名駅一丁目1番計画北地区（仮称）
建設事業に係る見解書

（大規模建築物の建築）

平成22年5月

郵便局株式会社
名工建設株式会社
名古屋鉄道株式会社

主要な音源と障壁との位置関係が分かるように、1/2,500の縮尺で建設機械の位置と施工区域、仮囲いの想定位置を下記に示しました。

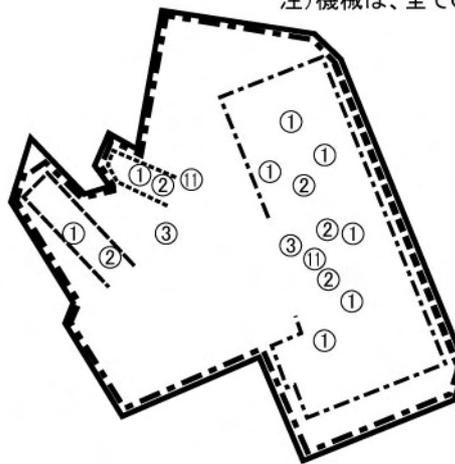
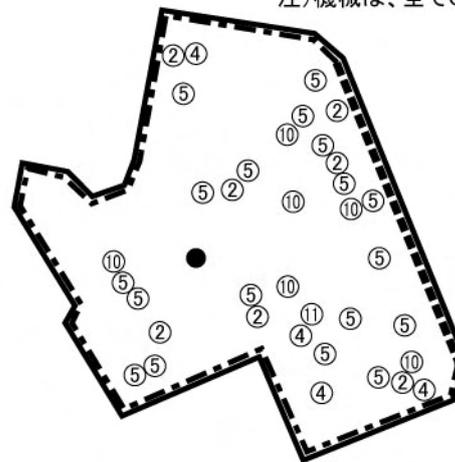
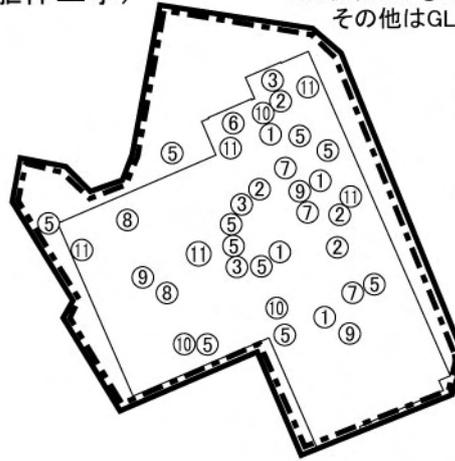
項 目	意 見 の 概 要
騒 音	<p>[泥水プラントについて]</p> <p>P174 建設機械の稼働による騒音レベルの予測条件で、11種類の建設機械の音圧レベル、稼働台数が記載してあるが、なぜ、南地区で予測条件としている「泥水プラント」がないのか。予測条件が不足しているのではないか。</p>
	<p>[建設機械と障壁の位置について]</p> <p>P172 建設機械の稼働による騒音レベルの予測方法で、詳細なはずの資料編p148で、回折減衰の式は書いてあるが、その基本となる行路差δを求めるための関係図面がないため検証できない。主要な音源と障壁との位置関係を記載すべきである。</p>

準備書p. 175に記載した全ケースの建設機械の稼働において、地上1.2mと5～50mまでの5mピッチによる騒音レベルの最大値は、5m及び10mの南地区との敷地境界上に出現しました。なお、予測値(最大値)は規制基準を下回りました。

なお、主要な振動源と敷地境界までの距離が分かるように、1/2,500の縮尺で建設機械の位置と施工区域（＝敷地境界）の想定位置を下記に示しました。

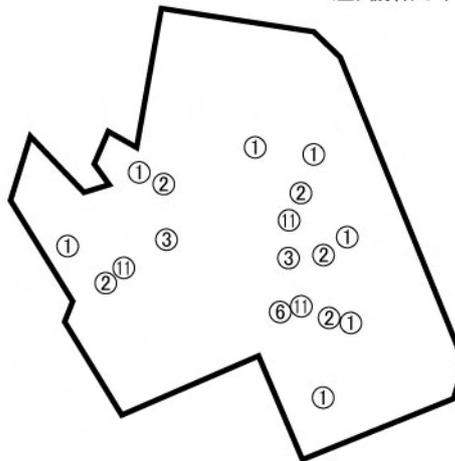
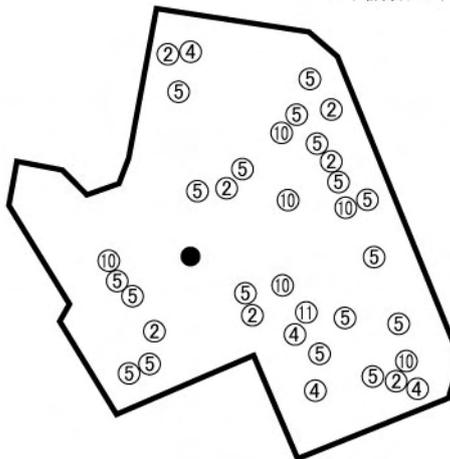
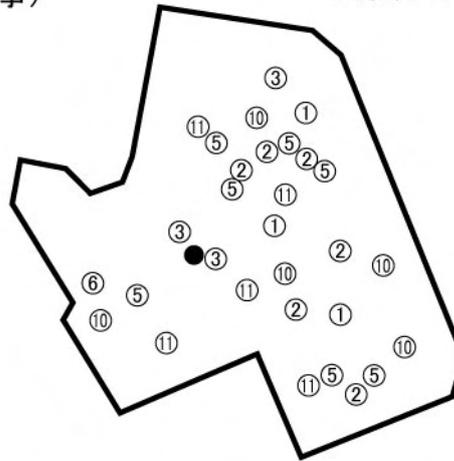
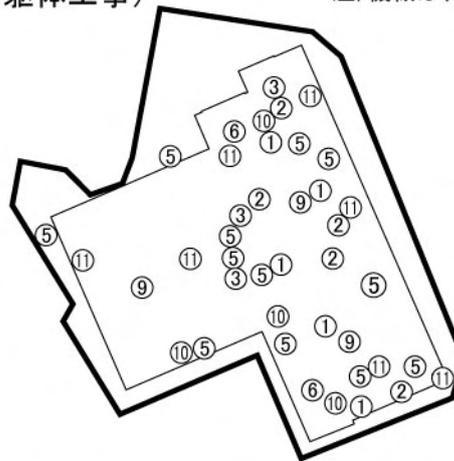
項 目	意 見 の 概 要
振 動	<p>[建設機械の敷地境界までの距離について]</p> <p>P211 建設機械の稼働による振動レベルの予測結果でケースⅠ（解体工事）で、敷地境界上で73dBと規制基準75dBに近いので慎重な検討が必要である。まずは主要振動源の敷地境界までの距離を明記すべきである。例えば、最大値出現地点と振動源①バックフォア7台はp212の平面図ではほとんど距離が分からないが、予測式から逆算すると14mということになる。これが10mに近づけば75.4dBと規制基準75dBを超える。バックフォアが敷地境界に近づく場合は1台ずつなどの措置を追加する必要がある。</p> <p>P211 建設機械の稼働による振動レベルの予測結果でケースⅣ（掘削・地下躯体・地上躯体工事）で、敷地境界上で73dBと規制基準75dBに近いので慎重な検討が必要である。まずは主要振動源の敷地境界までの距離を明記すべきである。例えば、最大値出現地点と振動源⑩ダンプトラック7台はp215の平面図ではほとんど距離が分からないが、予測式から逆算すると12mということになる。これが8mに近づけば75.8dBと規制基準75dBを超える。ダンプトラックが敷地境界に近づく場合は1台ずつなどの措置を追加する必要がある。</p>

工事の実施にあたっては、環境の保全のための措置を講ずることにより、少しでも振動レベルが小さくなるように配慮していきたいと考えております。
